Nouvelle centrale thermique sur le territoire du village nordique de Kangiqsuajaq

Complément de l'étude d'impact sur l'environnement et le milieu social

Réponses aux questions et commentaires du ministère de l'Environnement, de la Lutte contre les changements climatiques, de la Faune et des Parcs du Québec

Juillet 2024

Carte 5-2 modifiée du volume 1 de l'étude d'impact

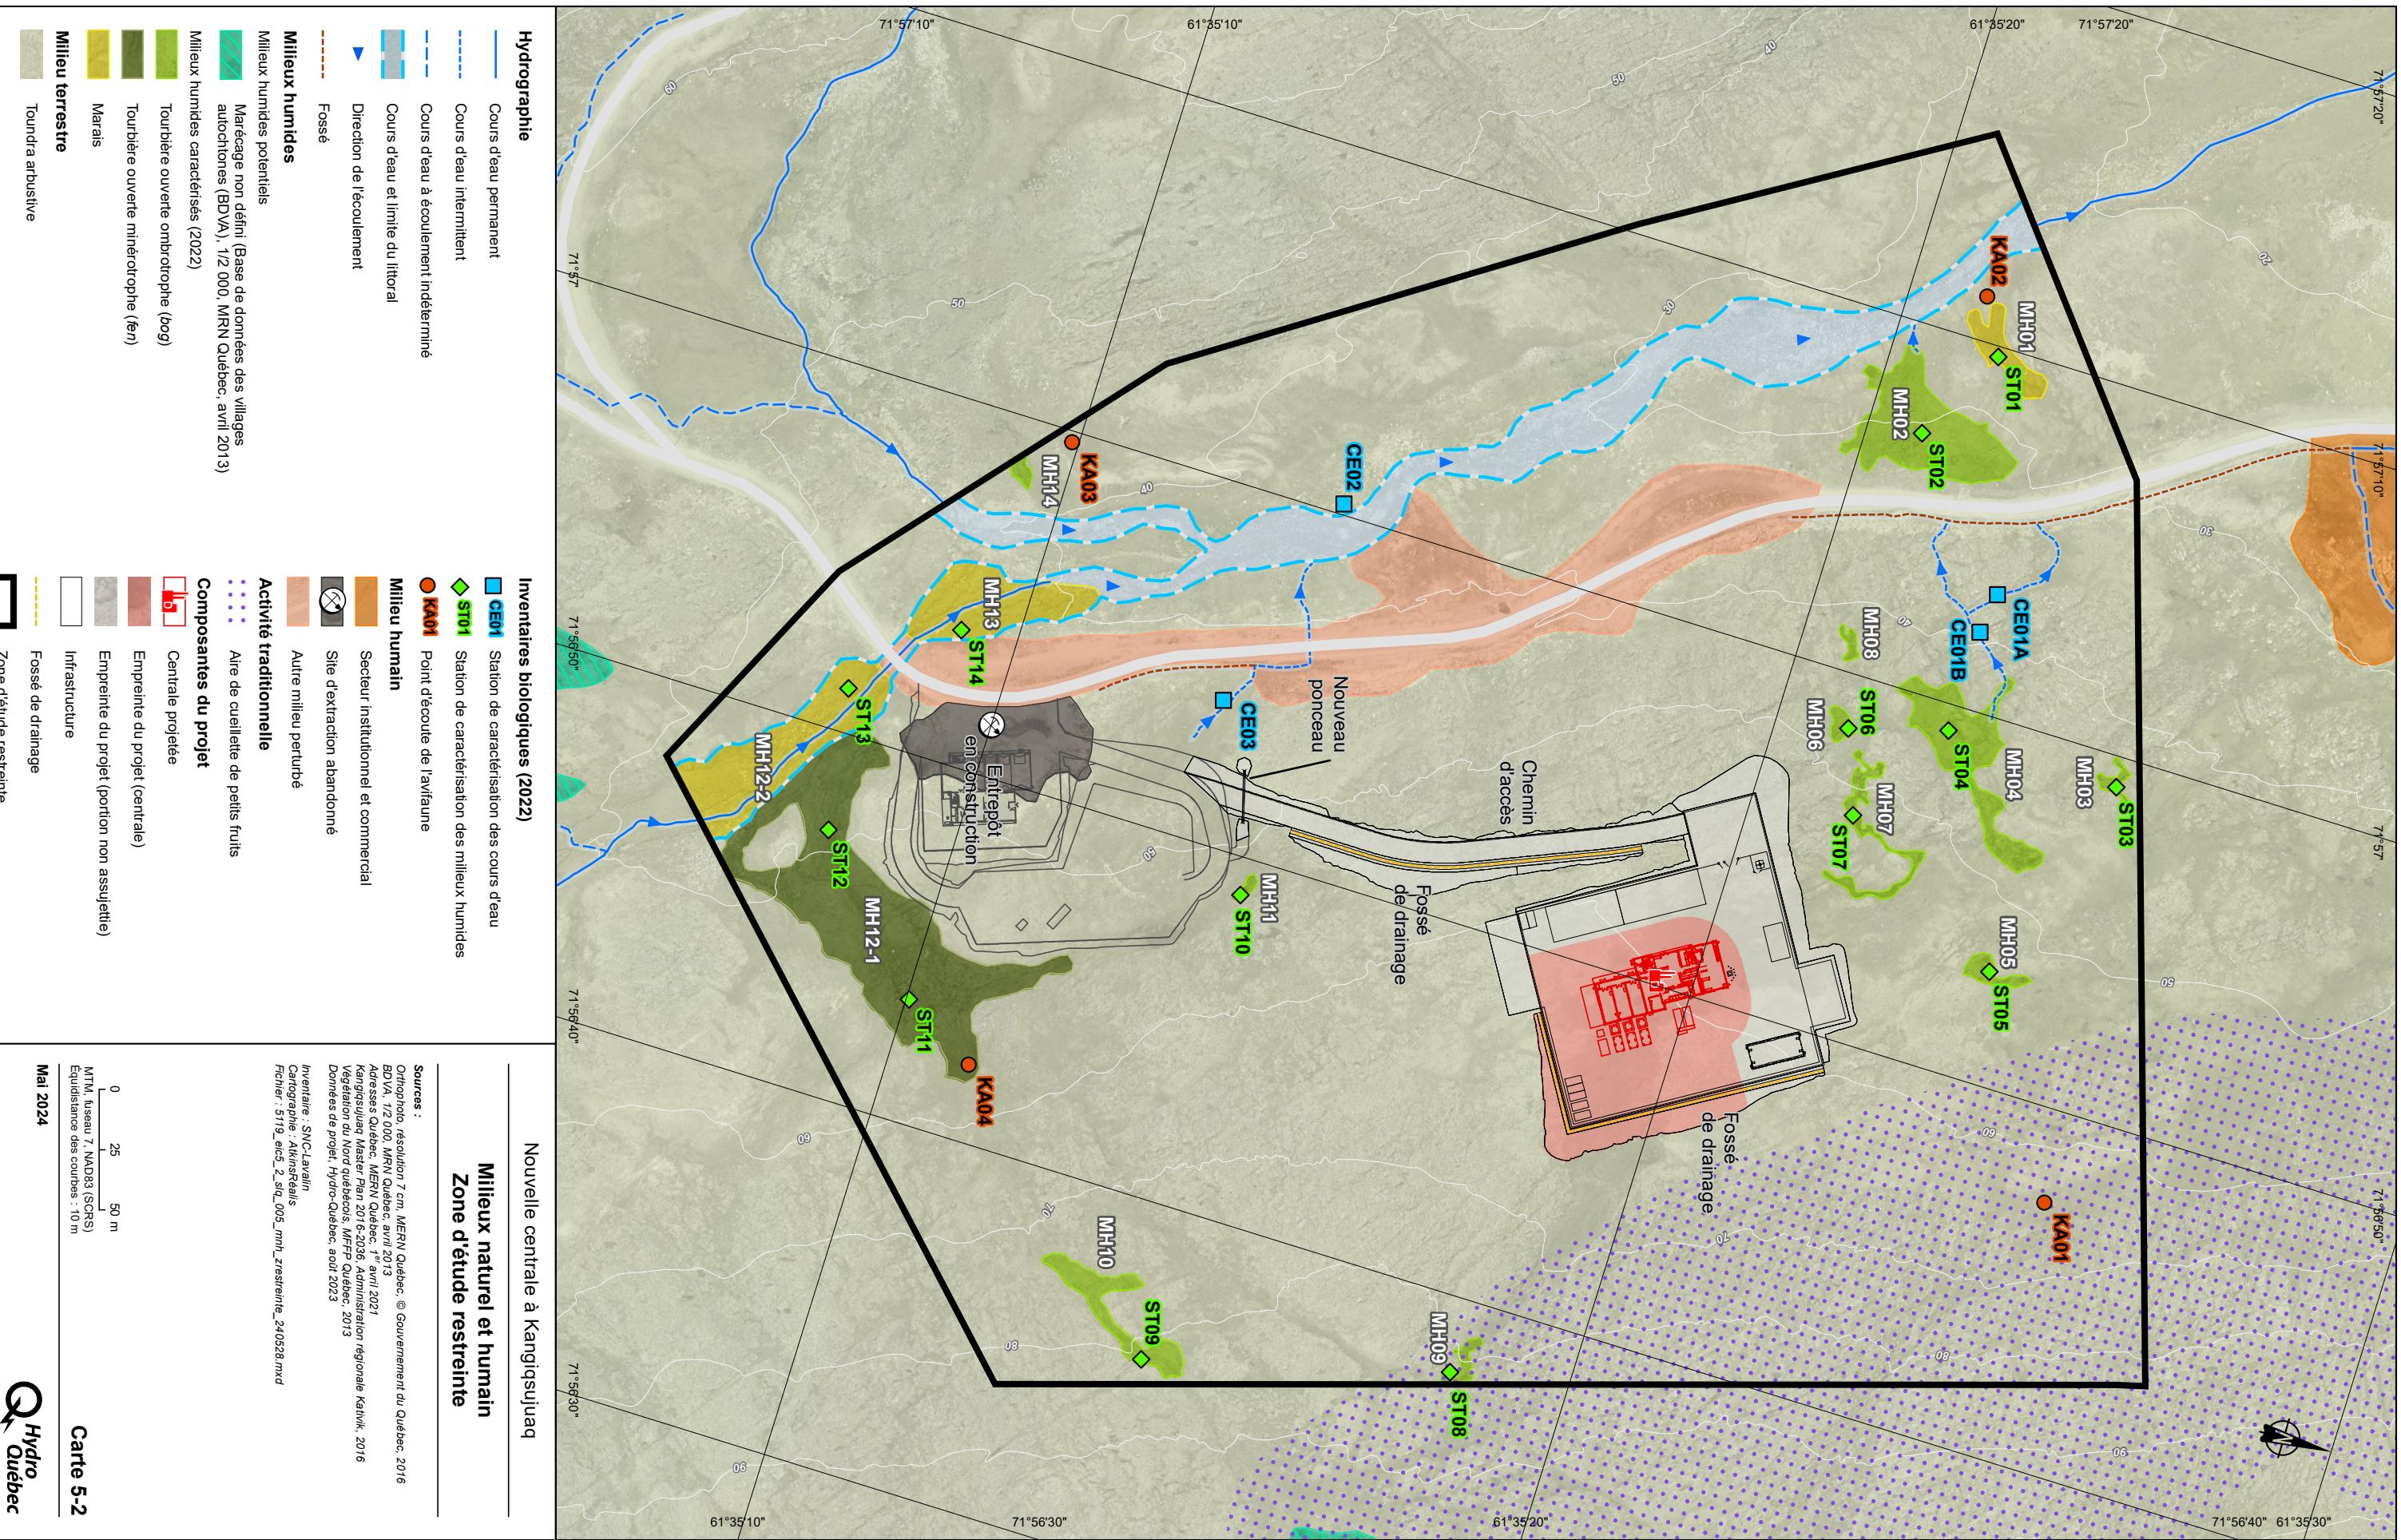
Le promoteur doit décrire, de manière générale, le projet de construction du chemin d'accès et préciser ses impacts potentiels sur l'environnement et le milieu social. Il doit aussi expliquer pourquoi il n'a pas inclus le projet de chemin d'accès au projet de centrale.

Suivant des modifications visant à réduire la pente du chemin pour des raisons de santé et de sécurité, la longueur de celui-ci sera d'environ 230 m et sa surface de roulement aura une largeur moyenne de 7 m. L'emprise, y compris les accotements, aura une largeur de 8,8 m. Ces modifications font partie intégrante de la demande de non-assujettissement adressée au MELCCFP (voir la carte 5-2 modifiée du volume 1 de l'étude d'impact, à l'annexe A).

Carte A Milieux naturel et humain zone d'étude élargie

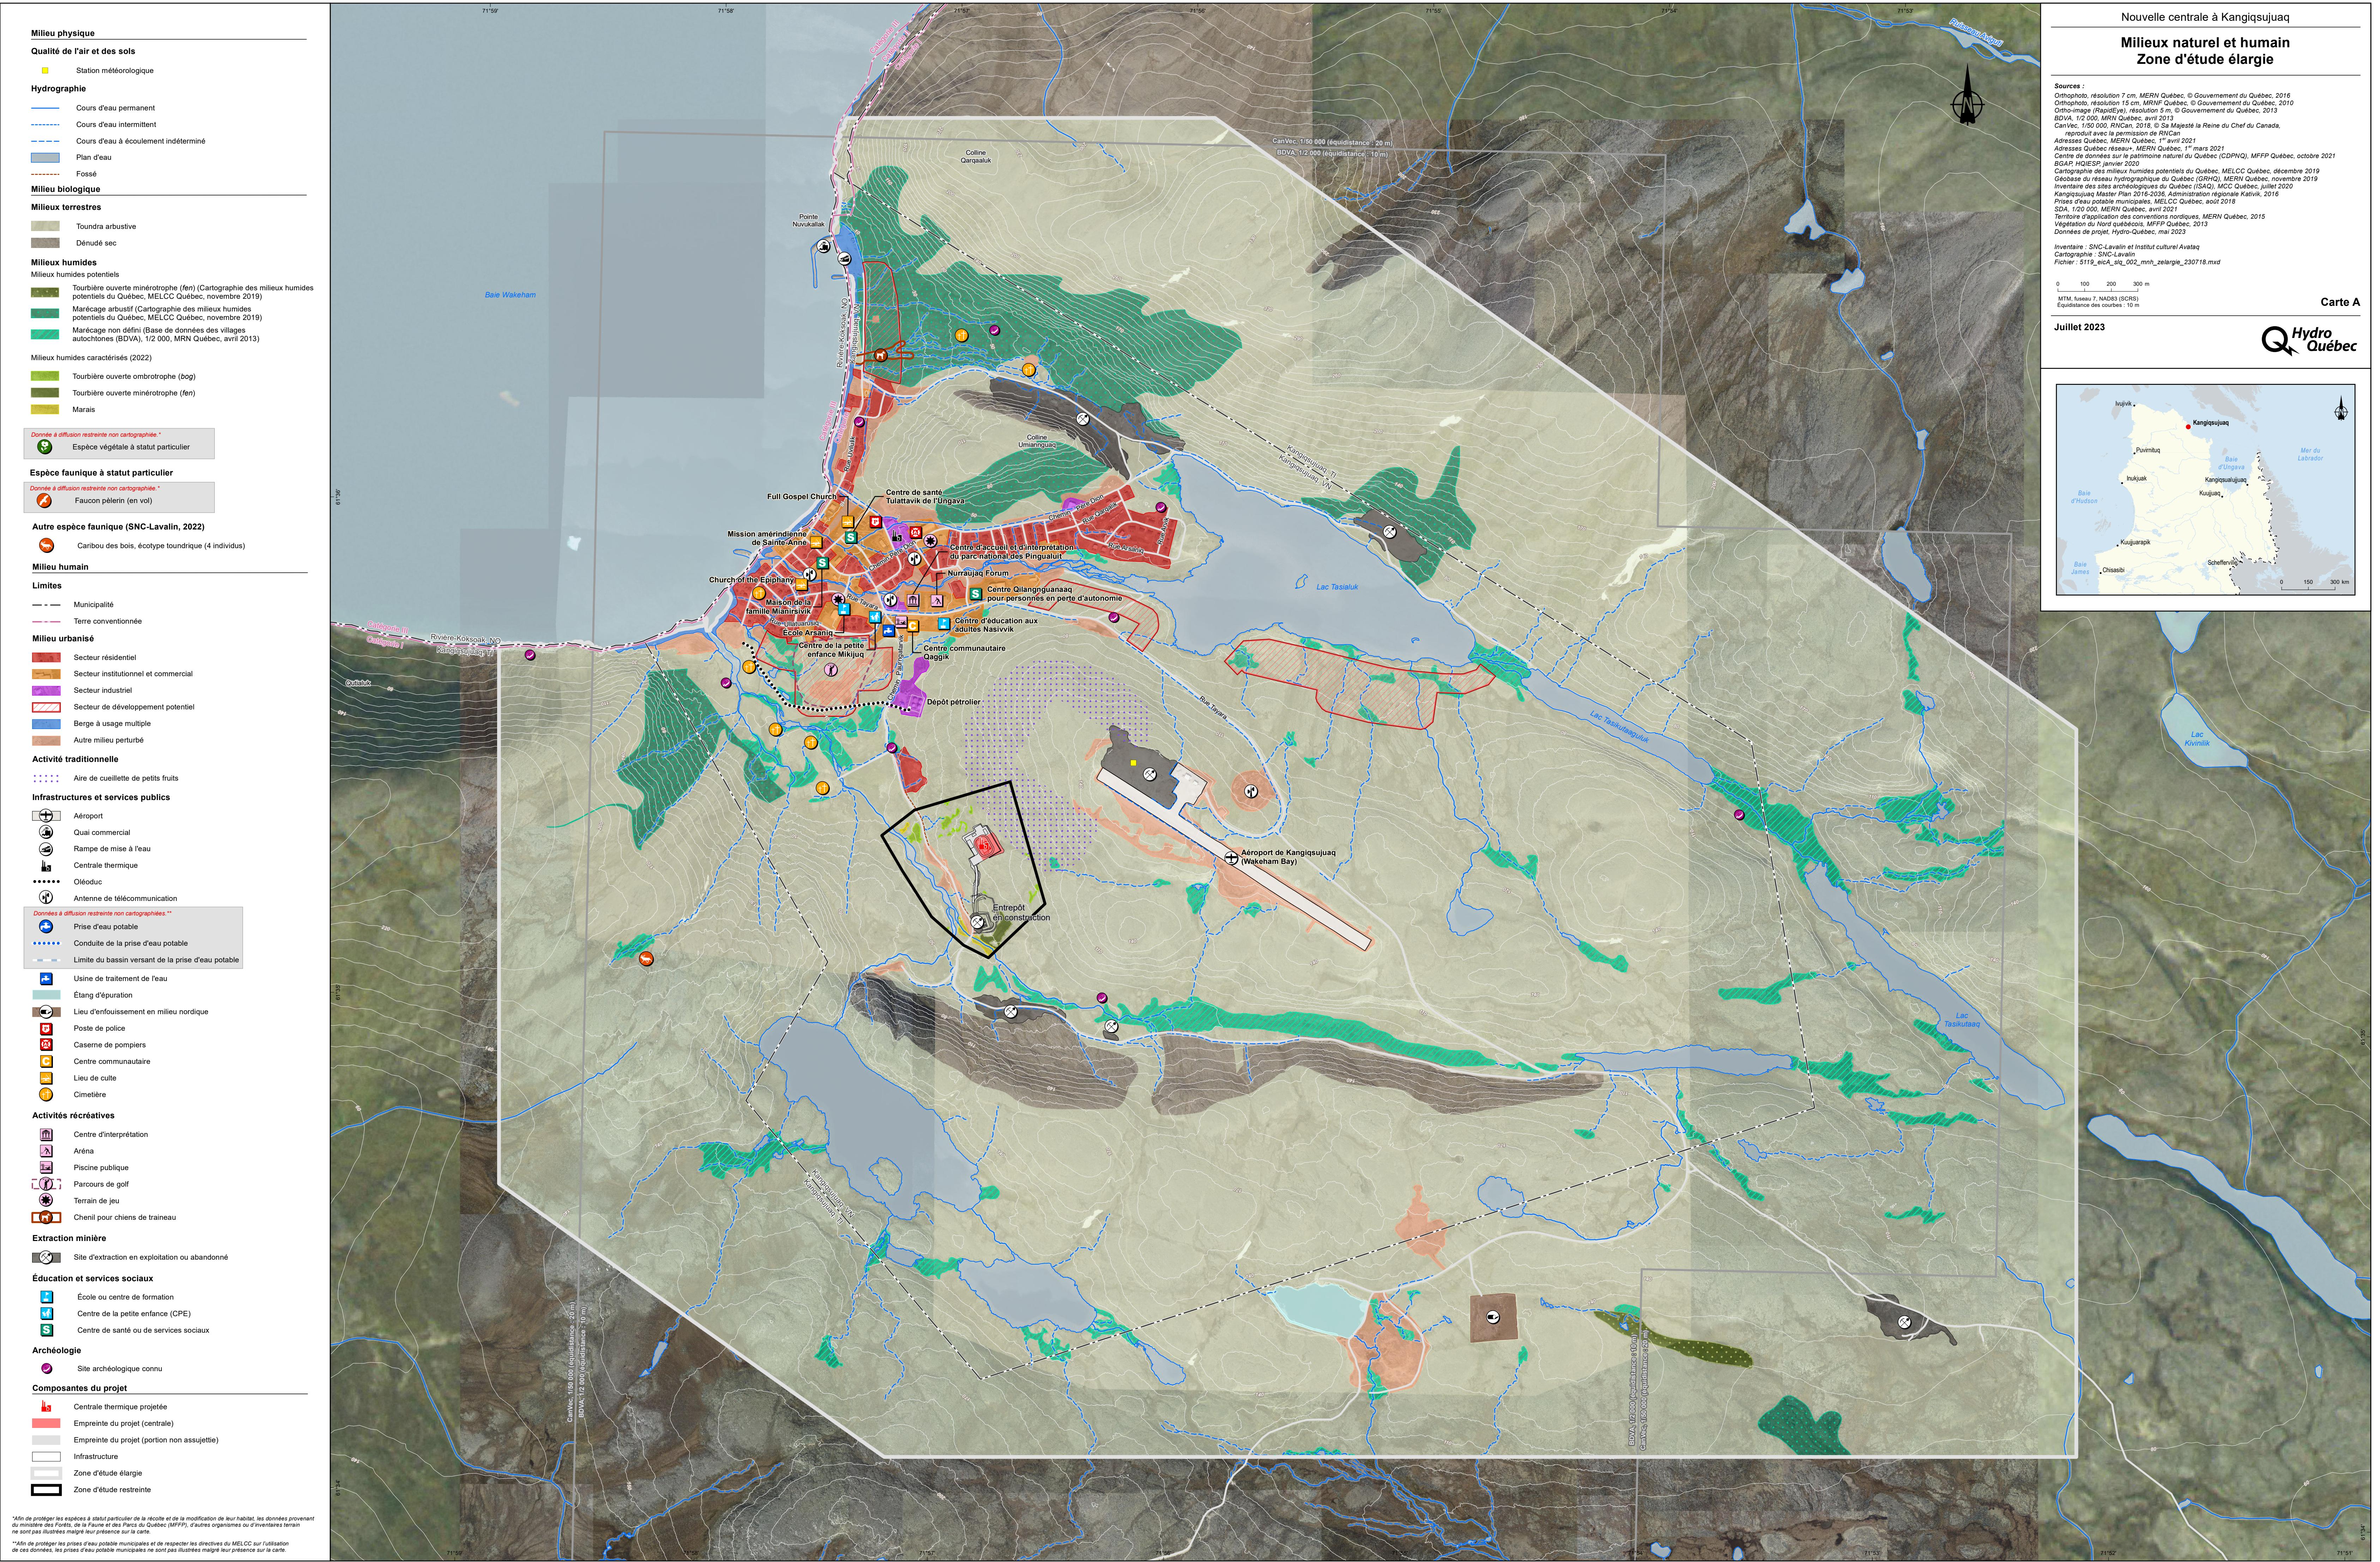
Le promoteur doit localiser et cartographier l'ensemble des exploitations existantes et prévues (bancs d'emprunt, sablière, carrière) pour les besoins du projet en précisant leur proximité par rapport à l'emplacement des routes, des cours d'eau et des aires protégées projetées de façon à tenir compte de la réglementation, des particularités et des possibilités du milieu. Il évaluera les superficies et les volumes requis et, au besoin, il présentera les rapports de sondage décrivant la stratigraphie et fournira les courbes granulométriques. Le promoteur indiquera comment s'est fait l'optimisation de l'évaluation des matériaux d'emprunt requis. Finalement, un aperçu des mesures de réaménagement et de désaffection de ces sites devra également être fourni.

Différents bancs d'emprunt potentiels sont disponibles à Kangiqsujuaq. La plupart des exploitations existantes et prévues (bancs d'emprunt, sablière, carrière) sont illustrées à l'annexe N du volume 3 de l'étude d'impact (voir la carte de l'annexe F).
